**Enquête publique du projet photovoltaïque
au sol de Pont-sur-Sambre**

**Précisions apportées par la société Quadran suite
au procès-verbal de synthèse des observations
transmis le 6 mars 2017**

17/03/2017

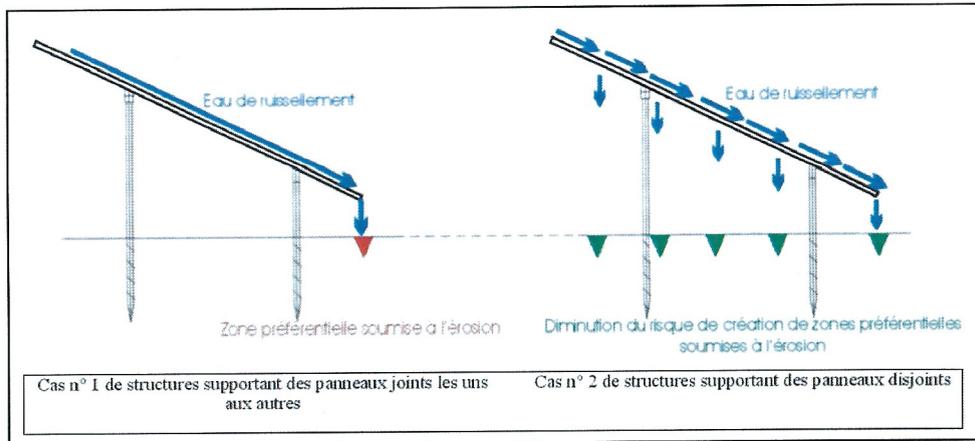
Question émise « Quel est l'impact des ruissèlements dans l'environnement de la zone d'implantation, en cas d'orage violent ? »

Il est important de préciser également que **l'intégralité de la zone B est déjà imperméabilisée** (soit environ 5,3 ha), et la zone A l'est à certains endroits. Au total, c'est près de 8,3 ha qui sont déjà imperméabilisés. **Le projet ne viendra donc pas modifier les écoulements à ce niveau.**

De plus, les panneaux photovoltaïques seront fixés sur des structures métalliques légères, dont l'emprise au sol sera minime. Cette emprise correspond uniquement aux pieux vissés au sol (ou aux longrines sur les zones déjà imperméabilisées). **De plus, la base des panneaux se situe à 80 cm au-dessus du sol au point le plus bas, assurant ainsi, si nécessaire, l'écoulement des eaux sous l'installation.**

Agencement du projet vis-à-vis des zones à enjeux écologiques

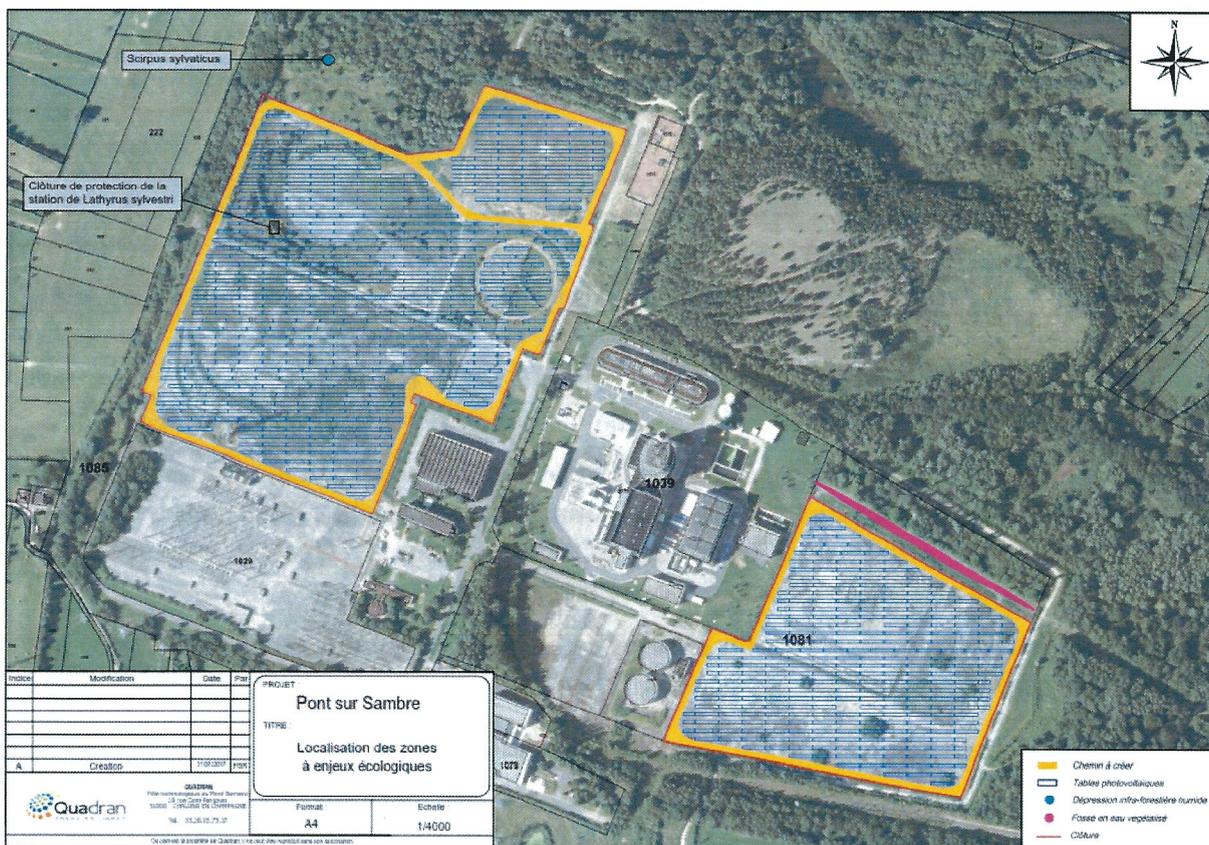
Le commissaire enquêteur souhaite une explication plus précise ; en effet, sur la carte 2 de l'étude écologique d'Envol en réponse à l'avis de l'AE, les zones humides se situent à l'intérieur de l'aire d'étude immédiate ; est-ce que la variante d'implantation (carte des enjeux des espèces protégées et zones humides) sera celle retenue dans le projet définitif ? sinon, comment expliquer qu'aucune incidence n'est attendue ?

La carte ci-après présente la localisation du projet vis-à-vis des enjeux environnementaux et notamment de la présence de zones humides.

Comme indiqué sur la carte, nous confirmons que les zones humides ne seront pas impactées. Aucune table photovoltaïque ne sera implantée au niveau de ces zones, et celles-ci seront préservées pendant le chantier.

Localisation de la Tour et du site en projet

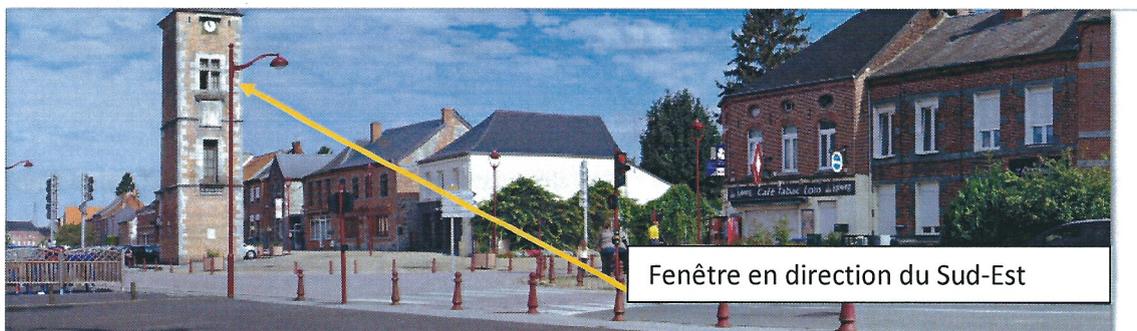
Point n° 4 – l'AE a demandé un photomontage de la visibilité du site à partir de la Tour du guet afin de confirmer qu'il n'y aura pas d'impact visuel depuis le sommet de ce monument historique.

La tour de Guet est située à environ 1.5 km du site. Il convient de préciser au préalable que l'accès est très réduit, ce qui limite les possibilités de vues depuis ce MH. Celui-ci est ouvert au public une fois par an, lors des journées du patrimoine.

De plus, les seules ouvertures visuelles possibles (fenêtres) sont orientées vers le Sud-Est à une hauteur d'environ 9 mètres au-dessus de la place. Or, comme on peut le voir sur la carte ci-après, le site est situé au Nord-Est, soit entre 60 à 90° de l'orientation de vue possible, ce qui limite déjà, fortement les vues possibles vers le projet.

En conclusion, la tour n'offre aucune visibilité en direction du projet. L'environnement urbain, la faible hauteur des panneaux et la distance (env. 1,4 km) ne permettraient de toute façon aucune visibilité.

4.3 Promenade de Pantegnies

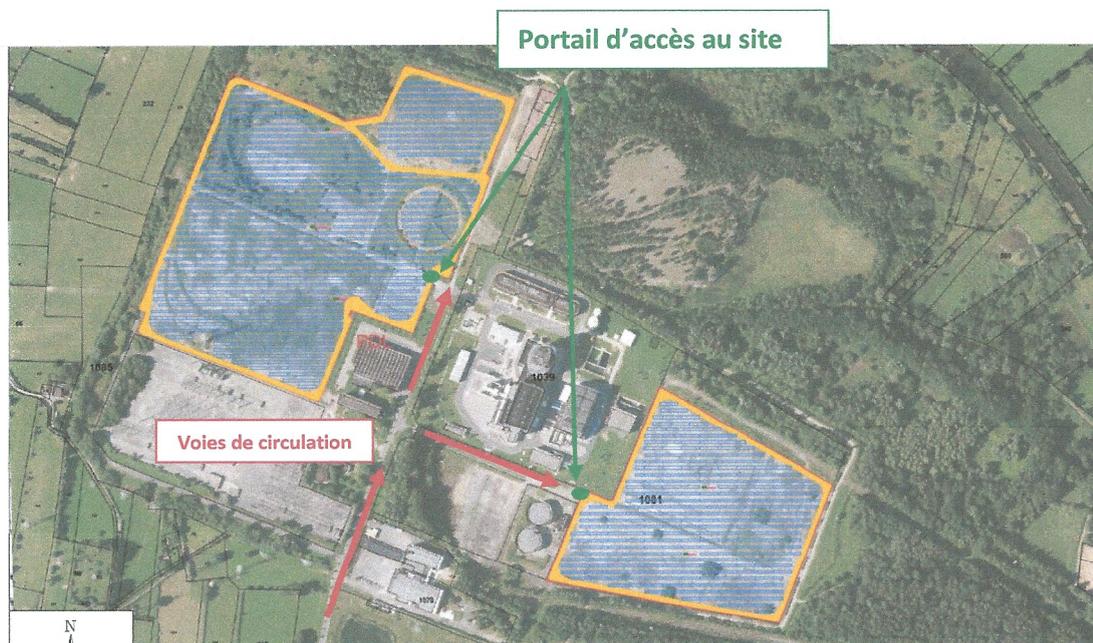
Ce circuit propice aux randonnées et aux promenades, qui longe une partie du site, sera-t-il perturbé pendant la phase des travaux. Il semble qu'il soit fréquenté toute l'année : dans le cas où sa pratique serait entravée, les promeneurs auront-ils la possibilité d'emprunter un autre itinéraire ?

La promenade de Pantegnies ne sera pas perturbée pendant les travaux de construction de la centrale. En effet, les travaux seront exclusivement circonscrits à l'intérieur de la zone de projet. Précisons que cette zone est en l'état clôturée, et que les travaux auront lieu dans l'enceinte de la clôture existante. Aucune entrave ne sera faite sur le chemin de promenade.
